Stavba: Oblastní nemocnice Jičín

Úprava poloh mikrozápor z důvodu kolize se stávající kanalizací

ZMĚNOVÝ LIST

ZMĚNOVÝ LIST

Nová trasa kabelu k márnici

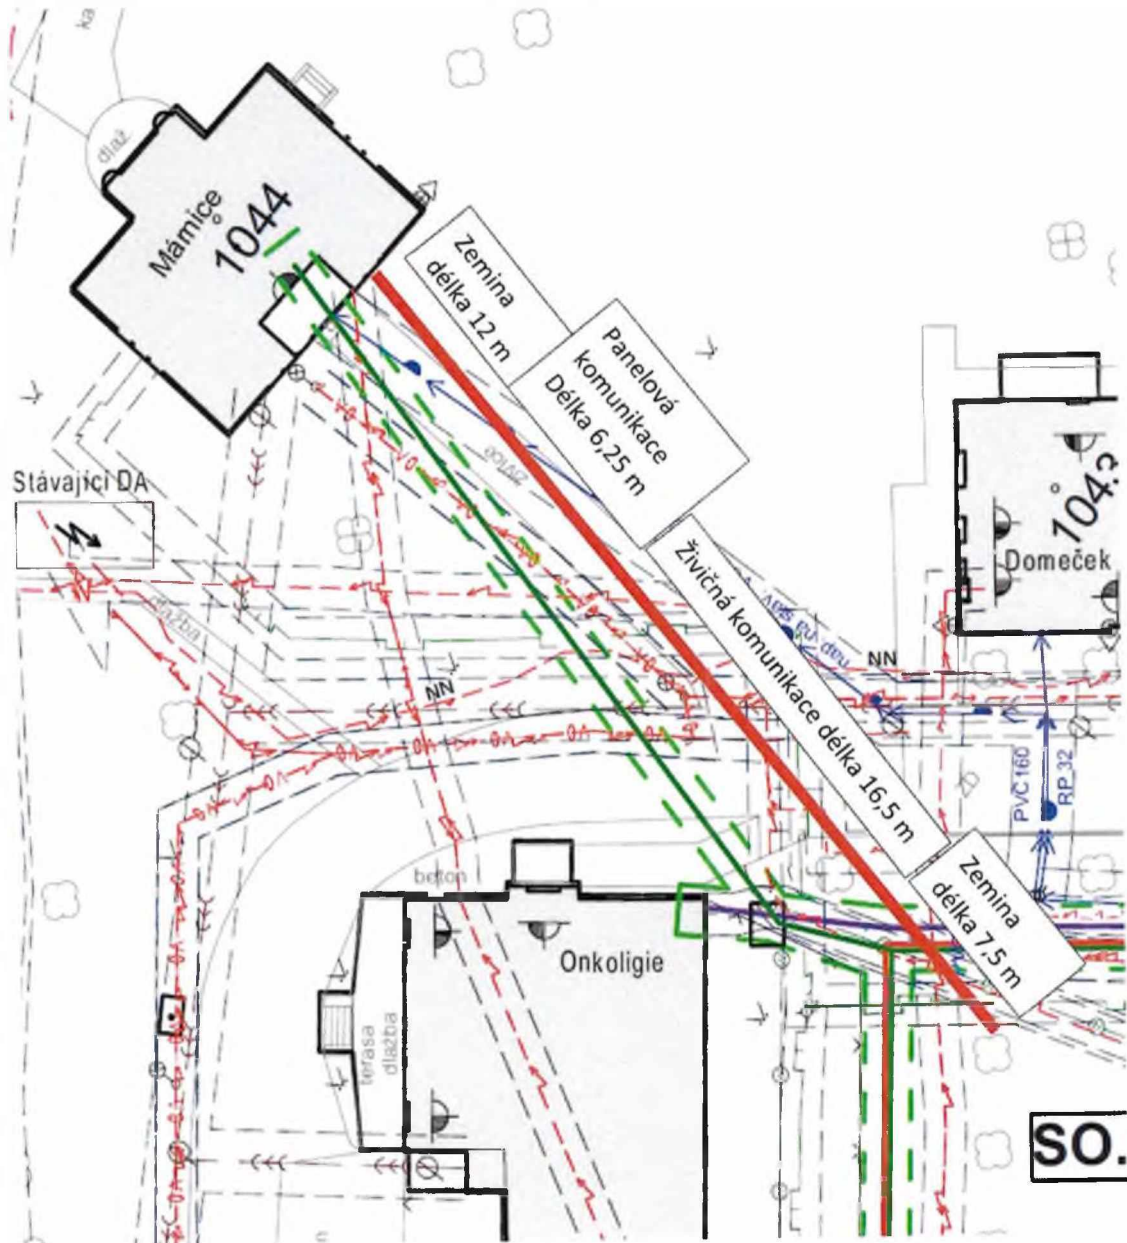
1.2 Popis nového řešení:
dle aktualizované PD.

Na základě požadavku ONJC ohledně přivedení silových napájecích kabelů do objektu márnice, z důvodu, že nyní je objekt napájen ze stávajícího objektu onkologie, který bude po dokončení pavilonu A odstaven. Bylo přistoupeno k realizaci nového přívodního kabelu. Tyto práce nebyly v původní VZ řešeny. Jedná se o dodatečné práce a změna v osobě dodavatele není možná z ekonomických a i technických důvodů, jelikož je z větší části využit stávající výkop pro další rozvody, který by se musel udělat zcela nový. Tyto práce by způsobily značné obtíže technické ve věci záruky na prováděné práce dle SOD a zároveň by to přineslo i zvýšení nákladů. Práce nepřekročí hodnotu 50% původní hodnoty díla.

Zákres v situace výřez – SO 02 energocentrum

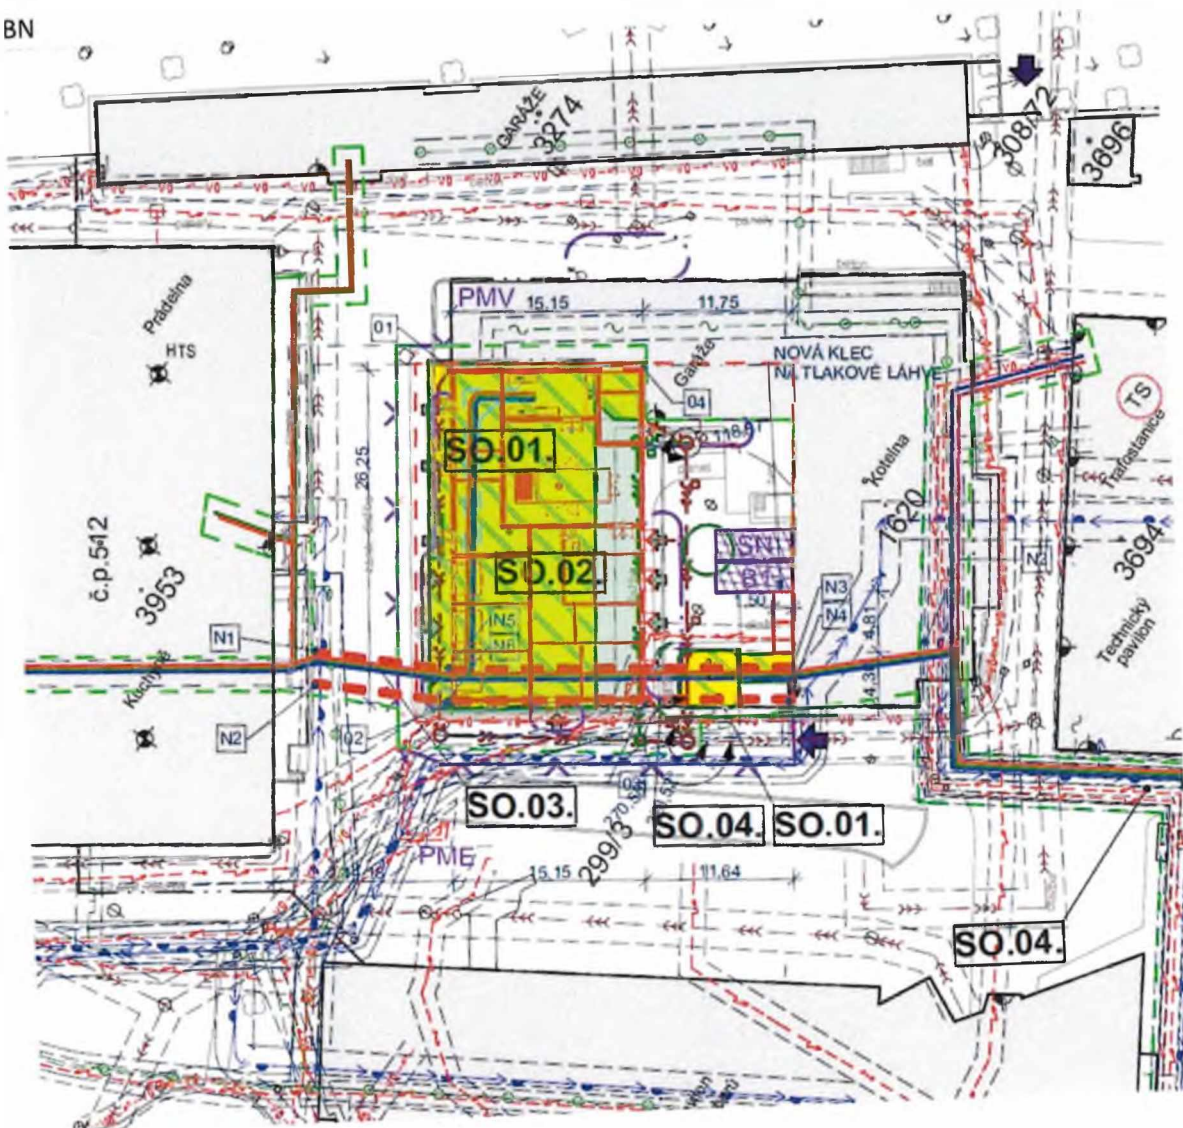
Sjednocení vnitřních povrchů na obklad.

Sjednocení požadavku PD na úpravu povrchu vnitřních stěn v objektu pro náhradní zdroj, kdy byl navrhnout povrch stěn štuk+výmalba/obklad. Jelikož se jedná o technické místnosti, bude všude proveden obklad.

Výřez situace SO 03 – spojovací krčhek

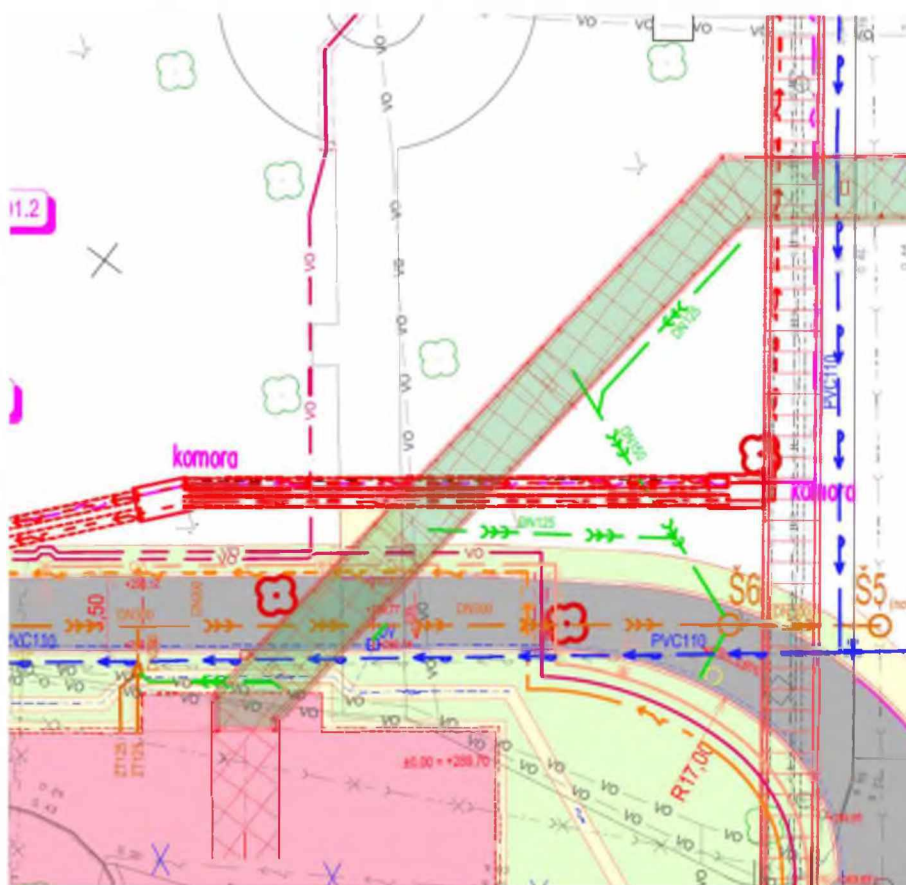
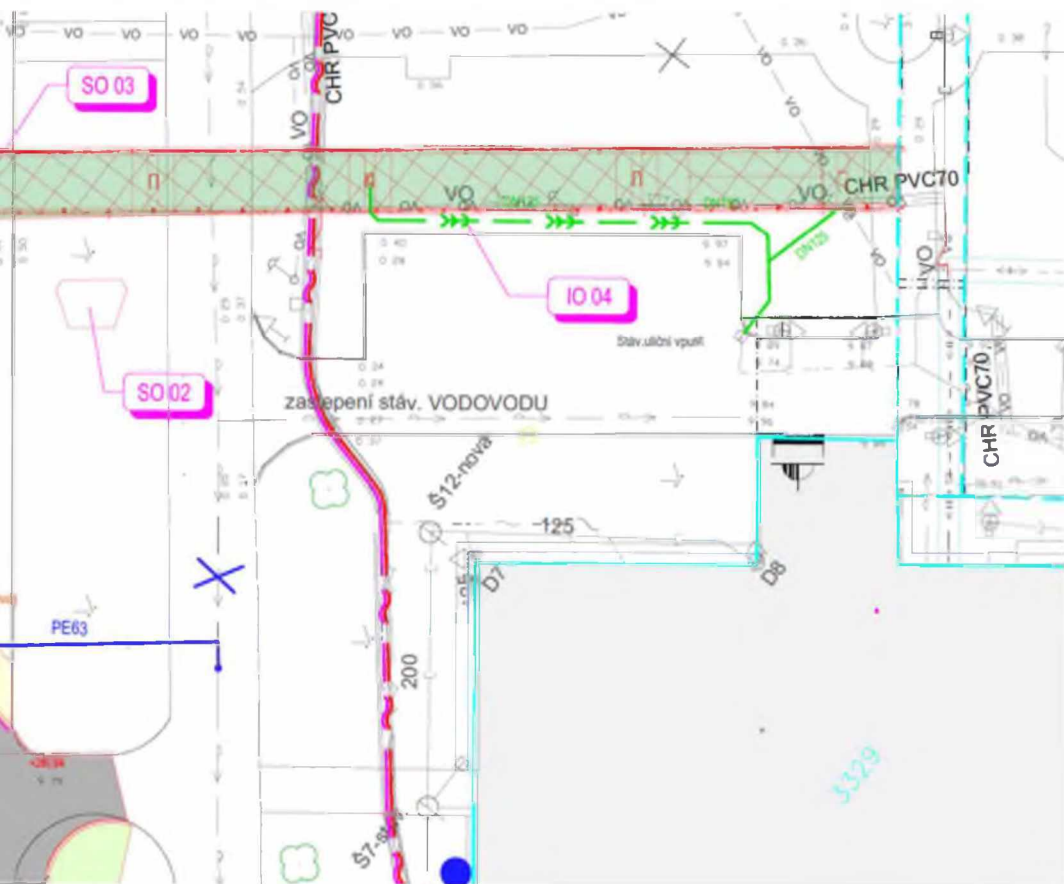
Dodávka a montáž hliníkových oken.

Záměna materiálu oken na spojovacím krčku v rámci výstavby pavilonu A. Původním řešením byly dřevěná okna, která jsou na všech stávajících spojovacích krčcích. Z důvodu již špatné funkčnosti stávajících oken a požadavku na jejich výměnu, bylo přistoupeno ke změně za jiný materiál. Tato záměna materiálu je z technického hlediska lepší bez dopadu do ceny. Záměna poskytnuta pouze na nový spojovací krček.

Na SO 03 Spojovací krček se na žádost investora zaměnila dřevěná okna na hliníková.

Situace

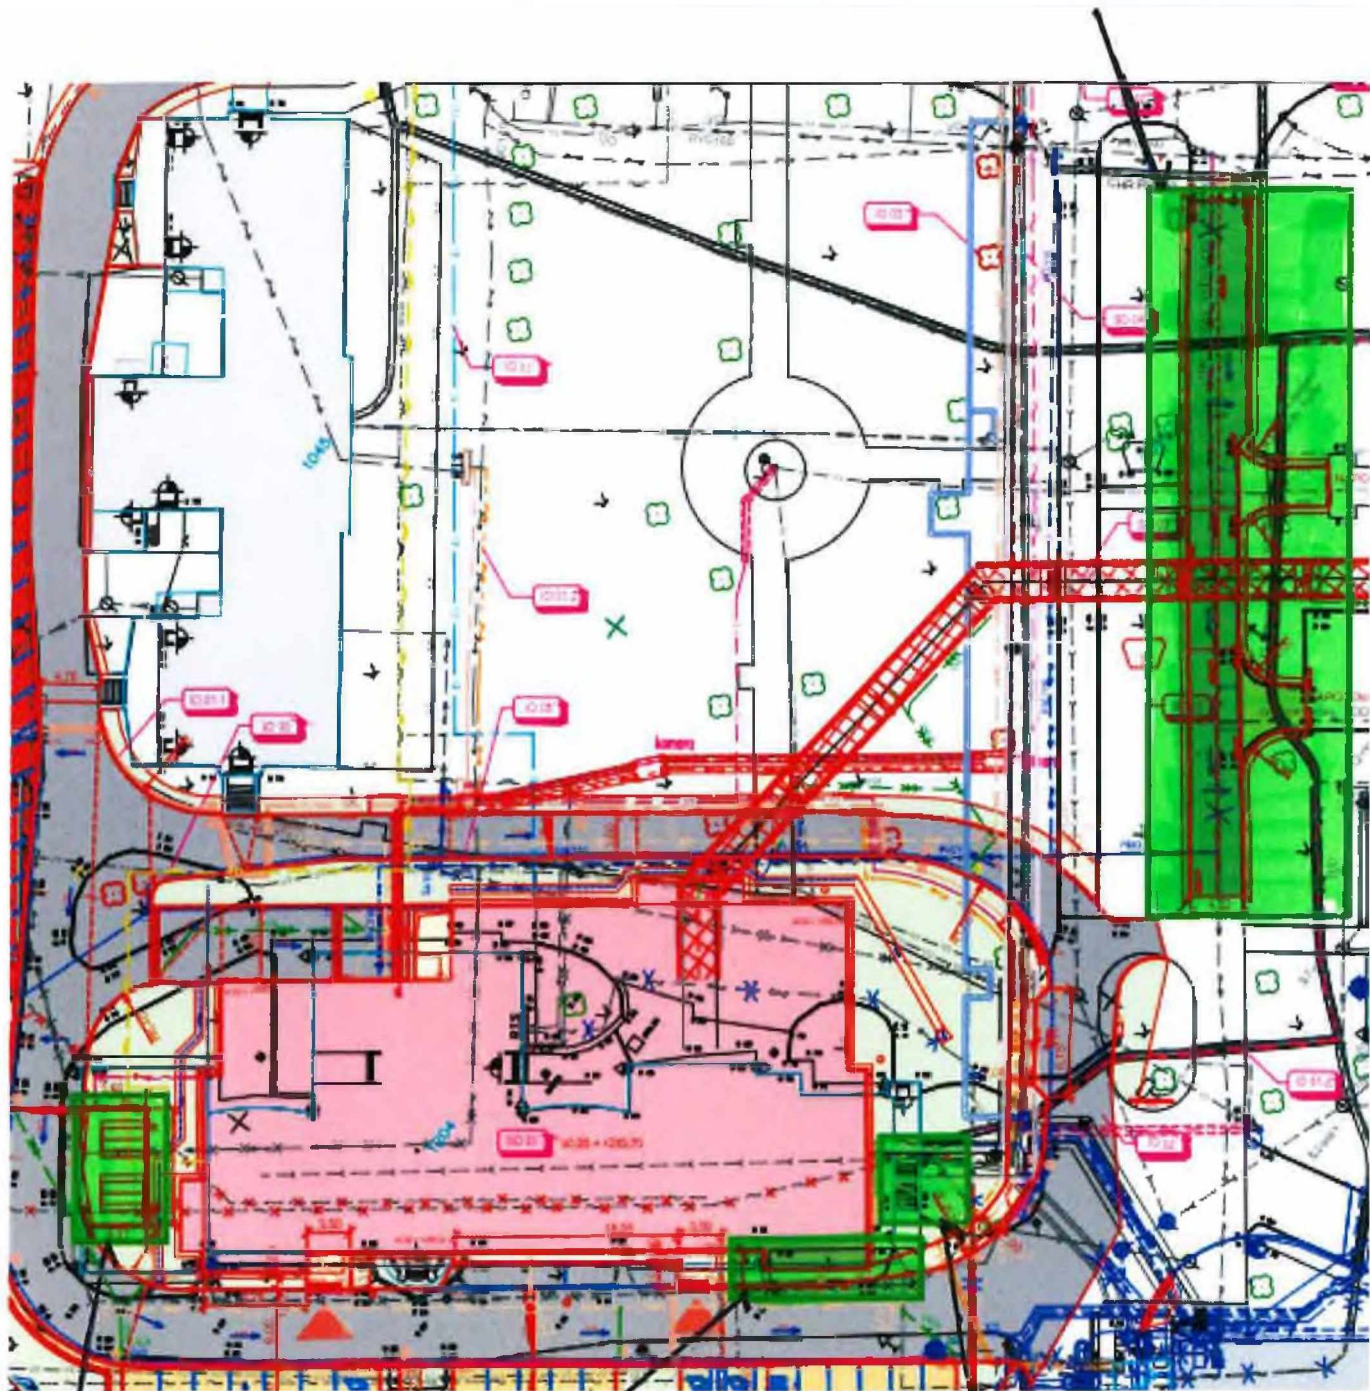
1 Technický popis změny:
1.1 Popis původního řešení: dle PD
1.2 Popis nového řešení: Revize PD

2 Zdůvodnění změny:
Jedná se o změny, jejíž potřeba vznikla v důsledku okolností, které zhotovitel jednající s náležitou péčí nemohl předvídat. Změna nemění celkovou povahu veřejné zakázky. Změna byla vyvolána požadavky na průchodnost, průjezdnost areálem včetně zpevněných ploch v návaznosti na pavilon A a jeho okolí.
